## DODATEK č. 1

na provedení díla – stavební práce na stavbě  
**Rekonstrukce II/295 Dolní Branná – MOK I/14“**  
v rámci projektu **Rozšíření průmyslové zóny Vrchlabí - jih, regionální infrastruktura, II. etapa**  
uzavřené podle § 2586 a násl. zákona č. 89/2012 Sb., občanský zákoník

## Krycí list změny

Název a evidenční číslo stavby: <b>Rozšíření průmyslové zóny Vrchlabí - jih, regionální infrastruktura, II.etapa, Rekonstrukce II/295 Dolní Branná - MOK I/14</b>		Číslo SO/PS / / číslo změny SO/PS: <b>SO 101 / 1 ZL1</b>	Číslo změny stavby: <b>1</b>
Název stavebního objektu/provozního souboru (SO/PS): <b>SO 101 Vozovka - 1. úsek</b>			
Objednatel:	název: <b>Královéhradecký Kraj</b> adresa: Pivovarské náměstí 1245, 500 03 Hradec Králové IČ: 70889546		
Zastoupený:	název: <b>CIRI</b> adresa: Soukenická 54, 500 03 Hradec Králové IČ: 71218840		
Zhotovitel:	název: <b>M-SILNICE a.s.</b> adresa: Husova 1697, 530 03 Pardubice IČ: 42196868

**SITUACE**  
**M = 1:500**

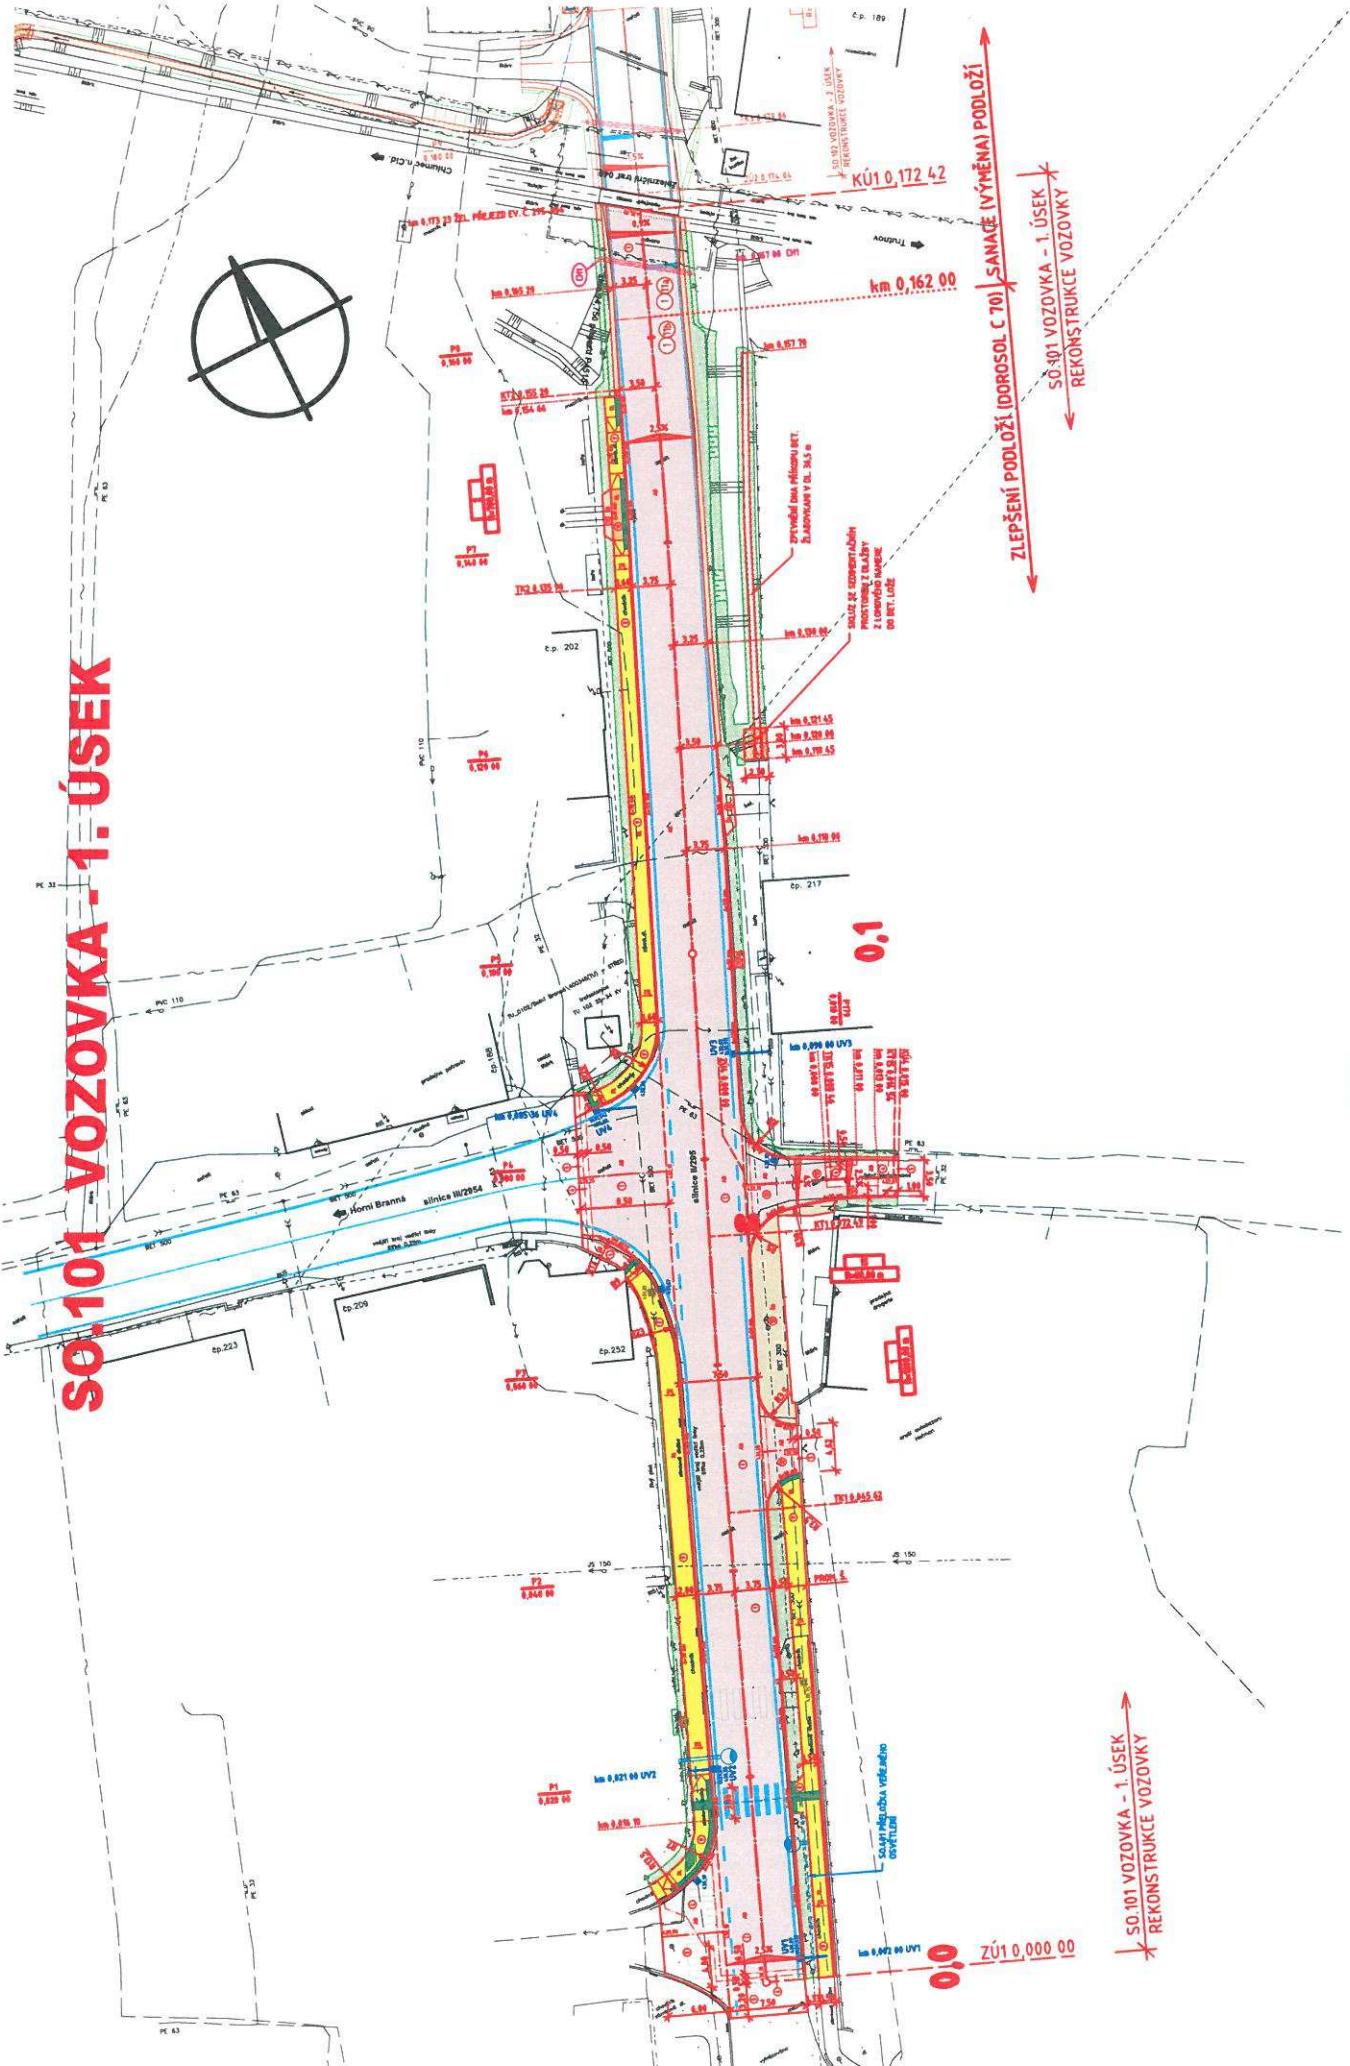
Z důvodu nezbytnosti podloží v celém rozsahu SO 101, které se nemohlo předpokládat v projektové dokumentaci bylo nutno provést změnu technologie sanace zemní pláně. Diagnostika předpokládala pouze výměnu zemin z podloží v 80% plochy pláně. Zlepšení hydraulickými pojivy v celé ploše zvýší únosnost v úrovni zemní pláně bez nutnosti doplňování štěrkodeť s nižšími finančními nároky.

ZLEPŠENÍ PODLOŽÍ (DOROSOL C 70) | SANACE (VYMEŇA) PODLOŽÍ  
SO.301 VOZOVKA - 1. ÚSEK  
REKONSTRUKCE VOZOVKY

### SITUACE ROZHLEDOVÝCH POMĚRŮ

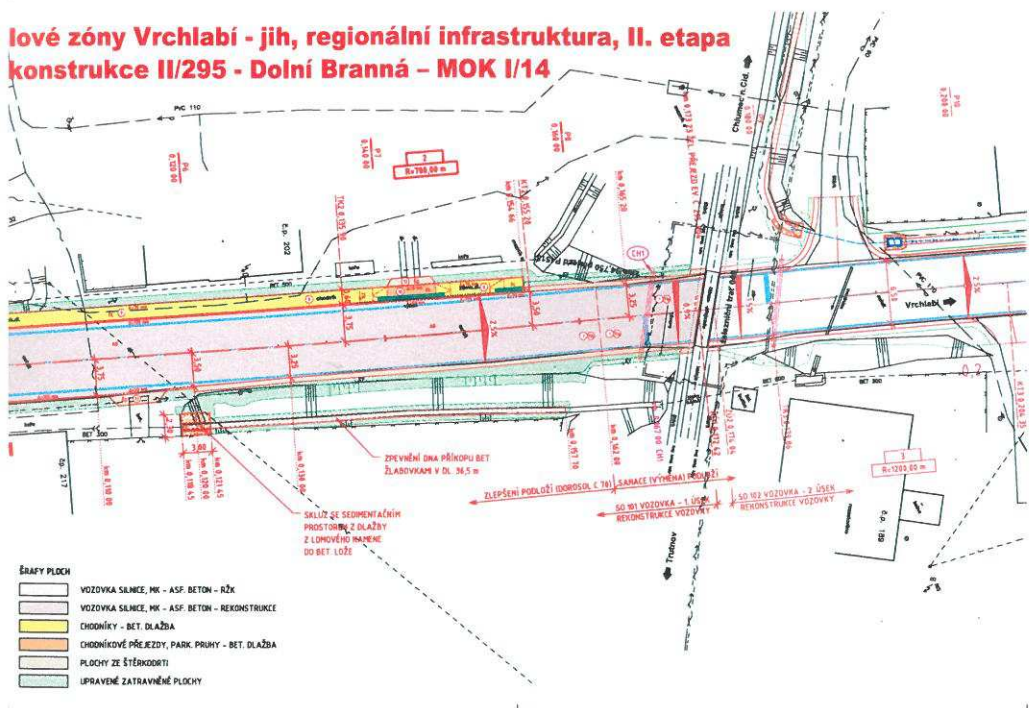
Dle předložené dokumentace se jedná o změnu stavby pozemní komunikace v rámci akce: „Rozšíření průmyslové zóny Vrchlabí - jih, regionální infrastruktura, II. etapa - Rekonstrukce II/295 - Dolní Branná - MOK I/14“. Návrh změny předpokládá výstavbu parkovacího zálivu v obci Dolní Branná, u sjezdu k č.p. 153 ze silnice II/295.

Na podkladě skutečností uvedených v projektové dokumentaci Vaší žádosti **nemáme námitek** k realizaci změny stavby pozemní komunikace. Souhlasné stanovisko podmiňujeme dodržением níže uvedených podmínek:

V rámci realizace návrhu požadujeme splnění technických podmínek požadovaných pro vzájemné připojení pozemních komunikací, připojování sousedních nemovitostí a obecně technických požadavků na pozemní komunikace, uvedených v příslušných ustanoveních vyhlášky ministerstva dopravy a spojů č. 104/1997 Sb., kterou se provádí zákon o pozemních komunikacích ve znění pozdějších předpisů.

Případné změny a doplnění dopravního značení realizované v souvislosti s parkovacím zálivem budou řešeny v rámci samostatného řízení, vedeném pro stanovení místních úprav provozu na pozemních komunikacích.

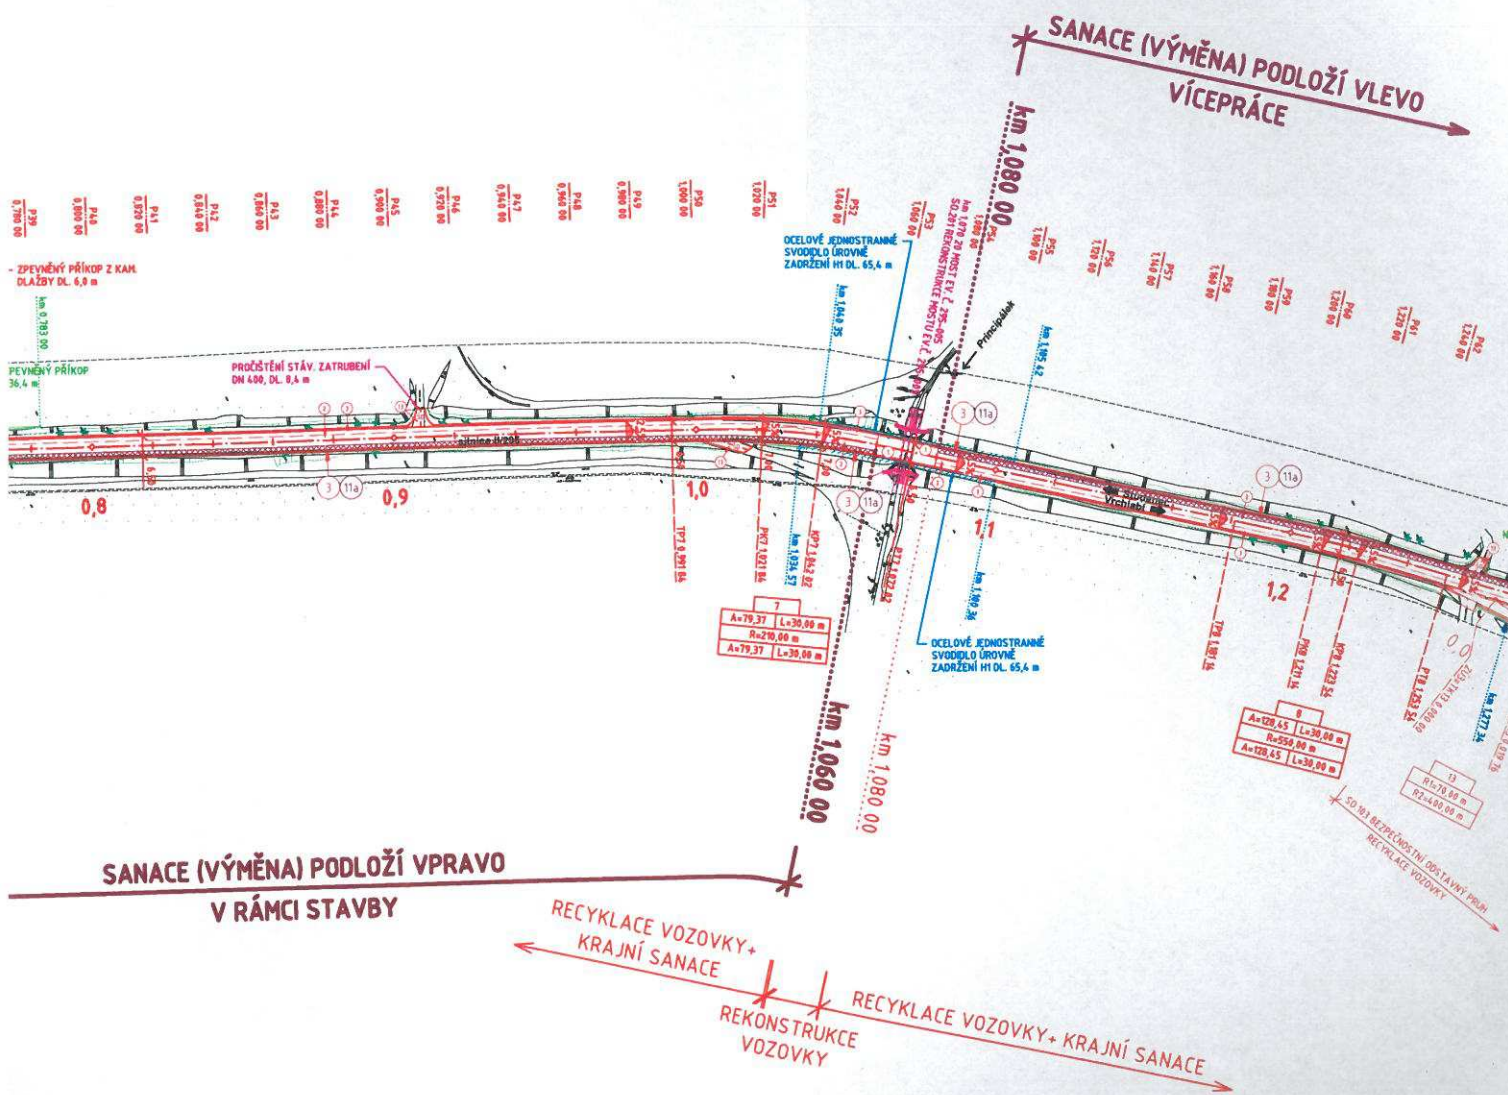
Po odstranění krajní části konstrukce původní vozovky, vlevo ve směru staničení stavby a to od km 1,080 do km 1,910 nebylo možné provést zhutnění zemní pláně, v části stavebního objektu SO.102 (rekonstrukce vozovky). Vpravo ve směru staničení stavby od km 0,410 do km 0,460, od km 0,710 do km 1,060, od km 1,460 do km 1,860 je taktéž neúnosná zemní pláň. V rámci projektové přípravy, včetně provedené diagnostiky, nebylo možné dané anomálie v podloží vozovky předpokládat. Bylo nutno provést úpravu sanace zemní pláně v šířce 2,00 m a v tl. 0,50 m, a to vlevo v délce 830 m a vpravo v délce 50+350+400=800 m. Sanace zemní pláně v délce 624 m je kryta z rozpočtu stavby dle PD. Zbylá délka sanací (50+350+400+830-624 = 1006 m) je navržena jako vícepráce.
